PKP UTRZYMANIE

Nr ref: UTM3-504-196/2017

Dotyczy: " Budowy kanalizacji sanitarnej wraz z przyłączami w m. Bańska Niżna w gm. Szaflary oraz Biały Dunajec" - dz. Nr 12632/4 obr.201 Biały Dunajec.

MAPA SYTUACYJNO-WYSOKOŚCIOWA
Z UZBROJENIEM PODZIEMNYM
DO CELÓW PROJEKTOWYCH
skala 1:500

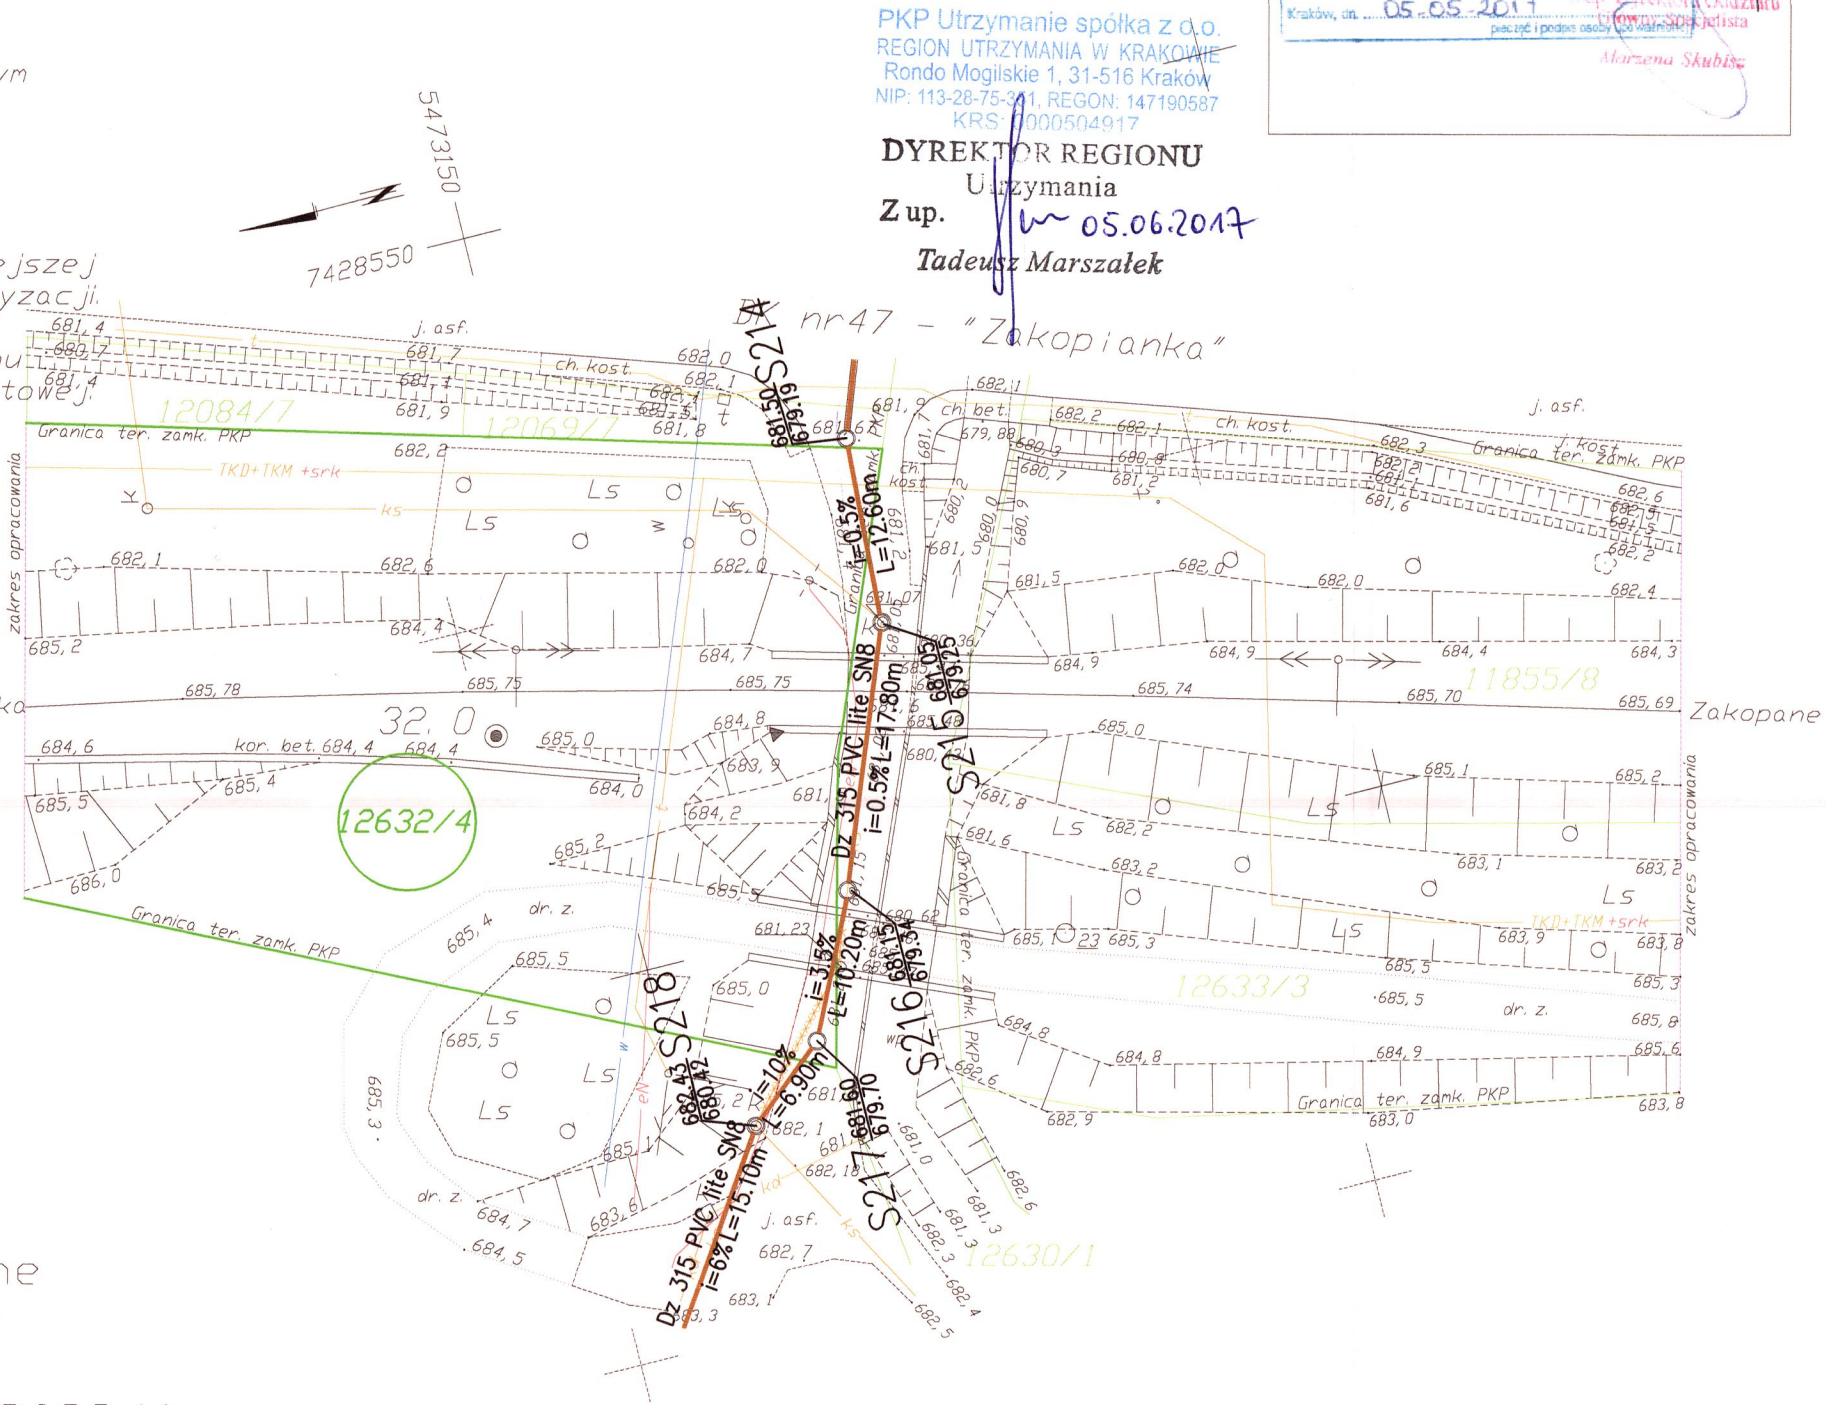
W odpowiedzi na pismo 08.05.2017 dotyczącego uzgodnienie projektu zagospodarowania terenu, PKP Utrzymanie uzgadnia przedstawiony projekt budowy kanalizacji sanitarnej z zastrzeżeniem. Na załączonej mapie, kolorem pomarańczowym, zakreślono infrastrukturę techniczną będącą własnością Spółki. Są to kable teletechniczne ziemne typu TKD47x2 i TKM15x4.

3. Roboty ziemne w miejscu zbliżenia się do kabli miedzianych, słupów linii napowietrznej PKP Utrzymanie na odległość mniejszą niż **2m**, należy wykonywać wyłącznie sposobem ręcznym po uprzednim ich zlokalizowaniu i odkryciu z zachowaniem ostrożności. Nowobudowaną infrastrukturę podziemną w miejscach skrzyżowań z czynnymi kablami telekomunikacyjnym, należy posadzić poniżej istniejącego kabla i dodatkowo stosując rury osłonowe jako zabezpieczenia ochronne.

4. Pracownicy spółki PKP Utrzymanie wyznaczeni do nadzoru robót ziemnych, określą i wytyczą na gruncie przebieg trasy telekomunikacyjnego kabla miedzianego w sytuacji stwierdzenia, że jest on inny, niż naniesiony na mapach w dokumentacji projektowej.
